**VILLE DE BRUXELLES**  
**M. G. MICHIELS**  
**Directeur**  
**Département Urbanisme**  
**Plans et autorisations**  
Boulevard Anspach, 6  
**B – 1000 BRUXELLES**

V/Réf. : D261/2015  
N/Réf. : AVL/AH/BXL-2.264/s.578  
Annexe : 1 dossier

Objet : BRUXELLES. Rue Ducale, 43-51. Demande de permis d'urbanisme portant sur la rénovation lourde des bâtiments, sur la démolition/reconstruction du bâtiment arrière et sur la réalisation d'un parking et de locaux souterrains. Demande d'avis de la Commission de Concertation.

En réponse à votre courrier du 6 octobre 2015 sous référence, réceptionné le 9 octobre, nous vous communiquons ***l'avis défavorable*** de la CRMS, émis en sa séance du 28 octobre 2015, concernant l'objet susmentionné.

*Plan du rez-de-chaussée – situation existante – démolitions hachurées (fond de plan SUM, 2014)*

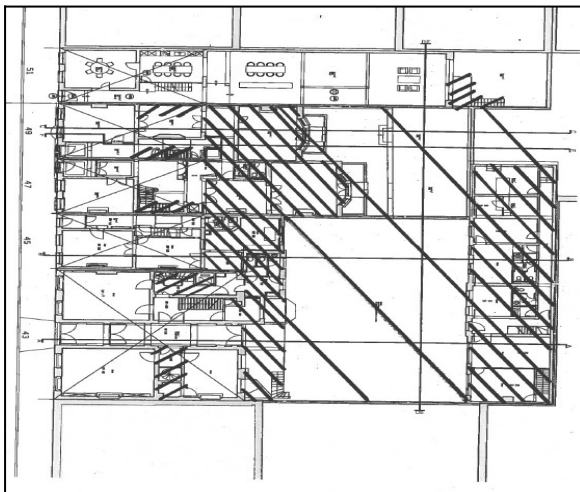
Comme illustré par le plan repris ci-dessous le projet prévoit des interventions conséquentes sur le bâti existant. Il intervient lourdement sur la cour et les jardins en creusant deux niveaux sous le niveau de sol actuel.

Ce parti destructeur, ajouté à la monumentalité du nouveau bâtiment arrière, au rassemblement des jardins privés ou encore au traitement réservé aux façades arrière et aux toitures des maisons, modifierait radicalement le contexte du bâti ancien et compromettrait sa conservation dans les bonnes conditions. Ce parti serait d'ailleurs en contradiction avec les efforts qui semblent envisagés pour restaurer la maison de maître n° 43.

*Version 2013 – Rez-de-chaussée (fond de plan SUM)*

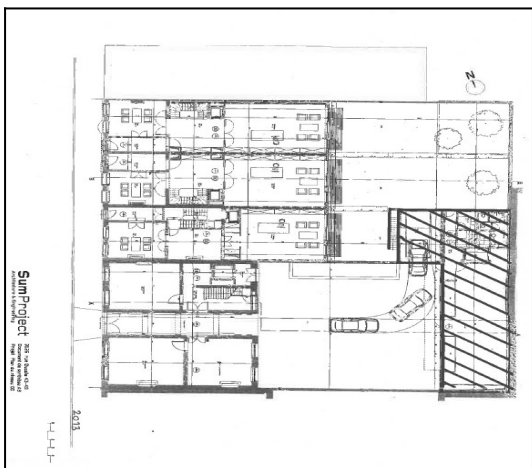
Le présent avis de la Commission confirme la position qu'elle avait déjà adoptée en ses séances du 17/07/2013 et du 19/02/2014 sur des projets similaires. La comparaison de ces plans anciens avec les nouveaux, montre que le programme ainsi que son impact en intérieur d'îlot ont d'ailleurs significativement augmenté. Ceci concerne en particulier l'emprise du nouveau bâtiment arrière, hachuré sur les plans figurés ci-après (version 2013 et 2014).

*Version 2014 – Rez-de-chaussée (fond de plan SUM)*

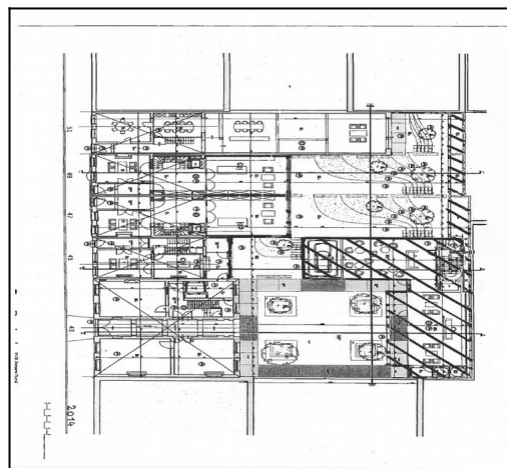
A la différence de la version précédente,

- la hiérarchie entre les bâtiments avant et arrière est maintenant inversée,
- la totalité du terrain est minéralisée en dérogation à tous les règlements urbanistiques en vigueur (RRU, règlement des bâtisses, ...),

- l'emprise au sol du bâtiment arrière est quasi doublée,
- son implantation est fort rapprochée du corps avant,
- il compte un étage supplémentaire par rapport à 2013,
- des annexes sont implantées au fond des parcelles 47 à 51.

Ces atteintes à la cohérence du tissu urbain seraient d'autant plus contestables qu'elles semblent essentiellement dictées par la réalisation d'un parking souterrain de grand gabarit.

**La CRMS préconise de renoncer au parking souterrain.** Non seulement ce parti est préjudiciable sur le plan architectural mais il compromettrait de manière irréversible le fonctionnement autonome des quatre maisons, ce qui devrait absolument être évité.
